**Referència:** B-175

**Denominació:** Ampolla 50 ml

**Client:** Estelca

**Motiu informe:** S'ha fet un coll nou per anar amb l'obturador ref.1153 i el tap ref.1154  
2<sup>a</sup> prova.

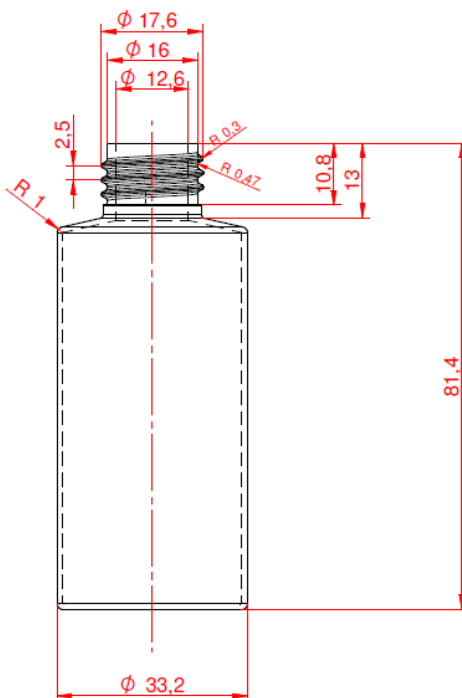
El diàmetre interior, ara està dintre de toleràncies, i l'obturador ref.1153, ara treballa una mica més que les primeres mostres. He fet la provat apretant l'ampolla boca avall amb aigua i l'obturador no surt, però jo crec que falta reduir el diàmetre interior una mica encara.

Les alçades també varien respecte el plànol. Si es dona per OK, s'hauria de fer un plànol actualitzat de mides.

Les 5 mostres que ha pujat el Joan Ribalta, tenen les parets amb unes marques ratlles que les primeres no tenien.

El partaix de l'ampolla, segueix estan més ajustat d'una banda que de l'altre

El tap roscat també segueix quedant una mica tort

El pius de la base, ara surten els 3. El problema es que l'ampolla segueix sent inestable. Els 3 pius no estan colocats de manera correcte, ja que n'hi ha 2 de molt centrats que fan que quedi un punt de la base molt separat, i amb l'ampolla buida, queda torta.

**NOTA:** En el plànol no surten aquests pius.

- L'aspecte que tenen ara del lateral amb les ratlles que han sortit per mi es incorrecte.
- El partaix segueix igual que les primeres mostres, d'una banda es ok, però l'altre no.
- El diàmetre interior sí que s'ha reduït, i ara l'obturador treballa una mica, però jo crec que li falta. Com ja vaig posar en el primer informe:

***L'ampolla B-49, que s'havia fet i anava aquest obturador, tenien un diàmetre de 12.4 mm i a vegades menys.***

- S'hauria de millorar els pius de la base per fer l'ampolla més estable. Treure'ls del tot no, perquè potser llavors tindríem problemes amb la rebava que fa a la base. Moure'ls o afegir-ne un.
